神宮外苑の価値と環境アセスメント・データの信頼性

2023年 6月 24日

石川 幹子

2. 環境アセスメント・データの信頼性

並木 A 列目 青山口から絵画館方 向 左手より1列目	樹高 (m)	幹周 (cm)	葉張り (m)	評価
A-11 _{毎木調査番号 29}	23.0	283	10.0	d 梢・樹幹枯損

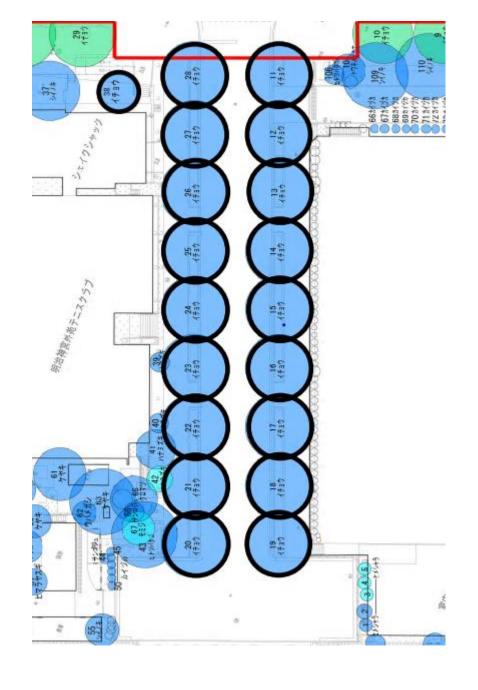
- 2022年10月28日に公表された事業者の毎木調査では、活力度は「A」ランクとなっている。調査日は2018年12月~2019年1月であり、更新されていない。この4年間で大きな変化が生じている。
- Shake Shack の野外空間として、ベンチ・テーブルが置かれており、根元がインターロッキング舗装となっている。植えますは、約1.6m。
- 先端部分は枯損しており、梢の先端から下方に 向かい、枝が全くない。一つの樹木でありながら、 バラツキがある。
- ・ 根元の舗装、及び斜面となっており、植えますに 雨水が流入していない。
 - 土壌の表面に直打ち舗装となっている。
- ・ 水が入るところすくないため、土壌に空洞がなく なっており、根は酸欠状況になっている。

・若い枝を助け、生き続けられるようにしていく。神宮外苑いちょう並木の特色である円錐形の樹形は、保てない。 大枝の5段目くらいから枯れている。

- ・端枝が多くなっているが、一般に成長が落ちてくると端枝が多くなる。樹木の生長に見合った水分が供給されていない証左である。
- ・今後、隣接地に神宮球場が建設されれば、現在、確保されている日照は遮断され、通風、地下水の遮断など、環境ストレスは、益々、増大する。イチョウの生理バランスに配慮した保全施策の検討が必要である。
- ・現在、提案されている根茎調査だけでは不十分であり、 根系・樹幹・枝葉・梢の先端の総体としての、保全施策 の検討が必要である。

並木 E 列 (秩父宮ラグビー場へ のアプローチ)	樹高 (m)	幹周 (cm)	葉張り (m)	評価
E-2 事業者調査番号 B-12	20.0	232	10.0	a+ 健全

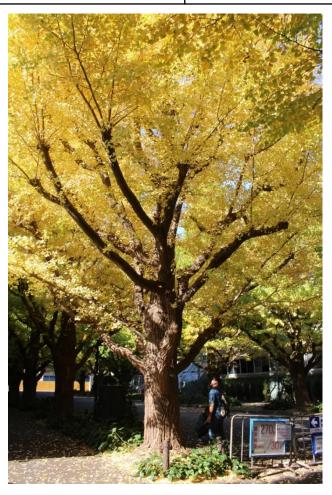
- ・ 外苑青山駐車場の入り口に位置する。
- 樹形:良好、 樹勢:良好
- 陽当たりがよいため、光合成が 活発に 行われている。しかし、 水分の供給量が、少ないため、 黄葉が早くなっている。
- ・ 水分が十分が供給されていれば、 黄葉は遅くなるはず。
- 移植にあたっては、大枝を伐採 する必要があり、樹形は大きく 変化する。

図 18 いちょう並木と野球場外野スタンド、商業施設、地下構造物の位置(2022年4月) 図 19 いちょう並木と野球場外野スタンド。商業施設、地下構造物の位置(2022年8月) これに基づき、日本イコモスが作成したものが、図 20 です。

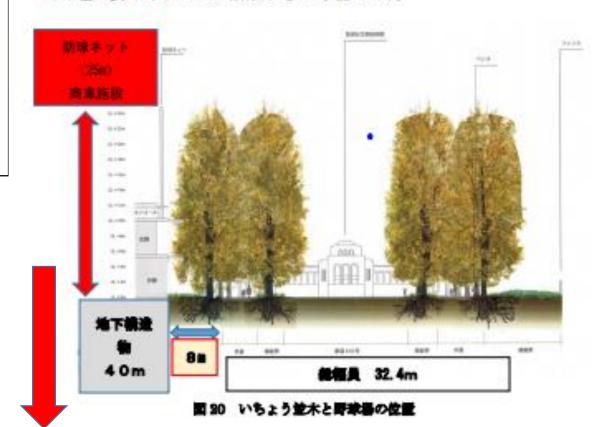
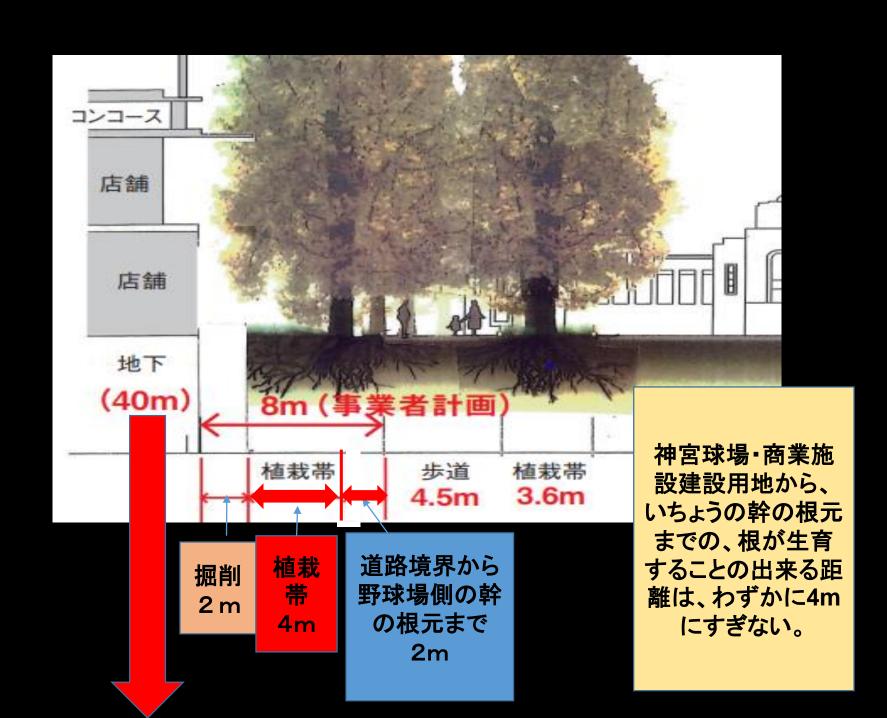
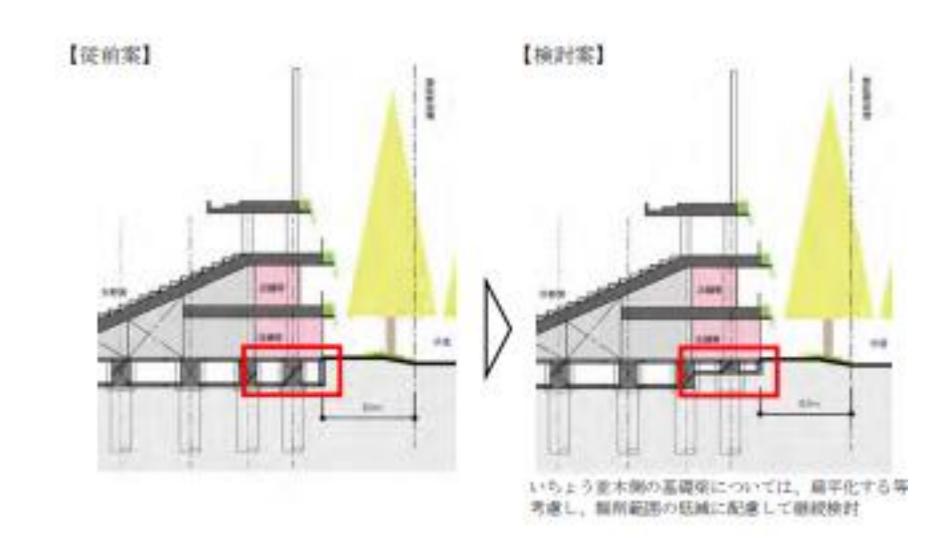
予測される利用 (園路の新設、野球場、商業 施設等)に関する影響の評価、 予測が、全く行われていない。

いちょう並木の直近 に建設される外野ス タンド

地下杭は約40m

基礎をわずかに(図面からでは2~3m変更することと、いちょうの保全の因果関係は、全く検証されていない。データなし。

事例 群落区分(建国記念文庫の森)

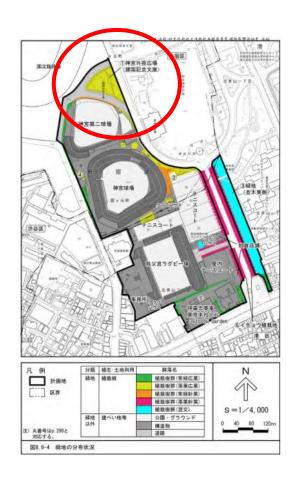
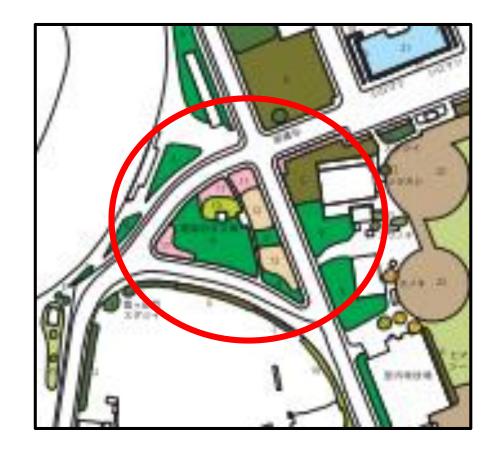
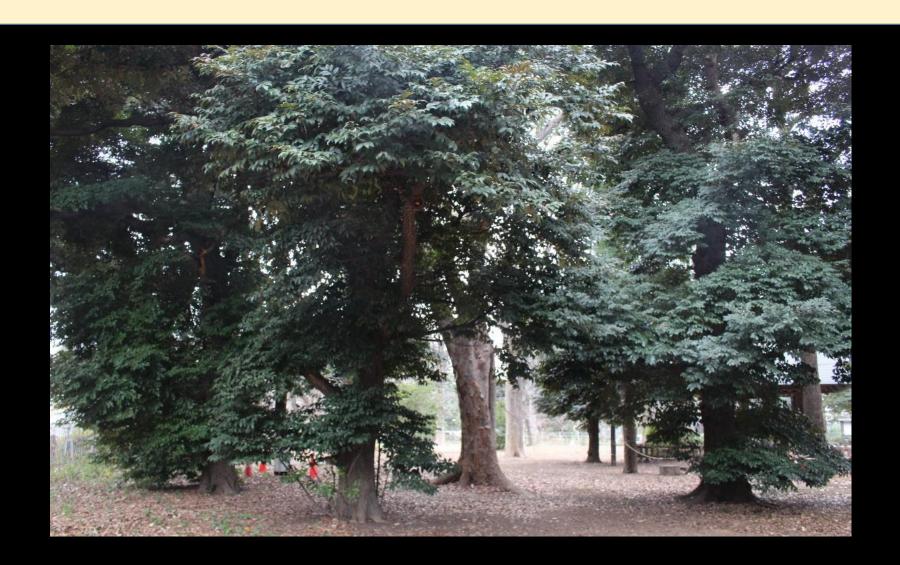
区分:1群落のみ

生物多様性の 視点の完全な 欠落 日本イコモス国内委員会

区分: 13群落(周辺を含む)

周辺地域を調査することは、植生調査の基本

群落区分の誤り 建国記念文庫の森 常緑・落葉混交林(スダジイ、シラカシ、ケヤキ等)

図 8.6-5 (1) 植生断面図の誤り。

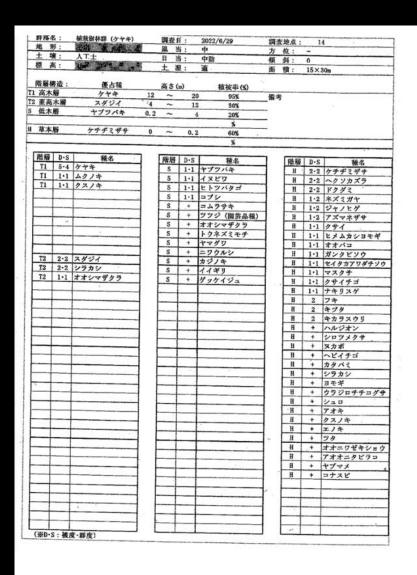
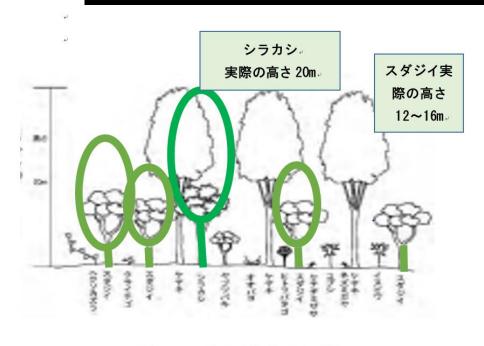
植生調査表と断面図の不一致

注): 調査表における高木層(T1)の被度・群度(5・4)は誤り。

図 3-6 文化交流施設周辺の樹林地計画のエリア

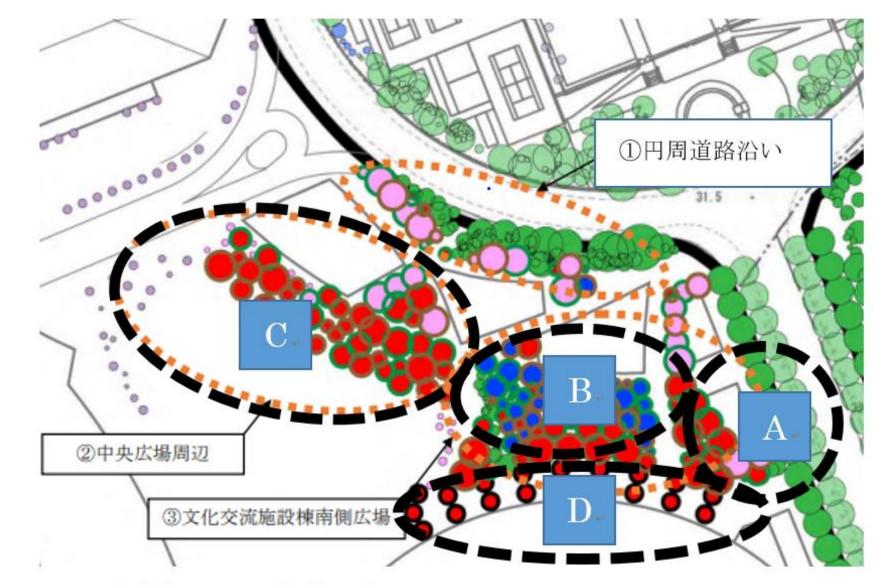
- ・様ざまのエリアからの寄せ集めの無秩序林
 - ・中央広場のエリアの約半分は、移植樹。 詰込み植栽。 ゆとりなし。
 - ・生態系の復元は、行われていない。 樹種、密度、群落構成
 - ・開放的、避難拠点となる広場とは異なる
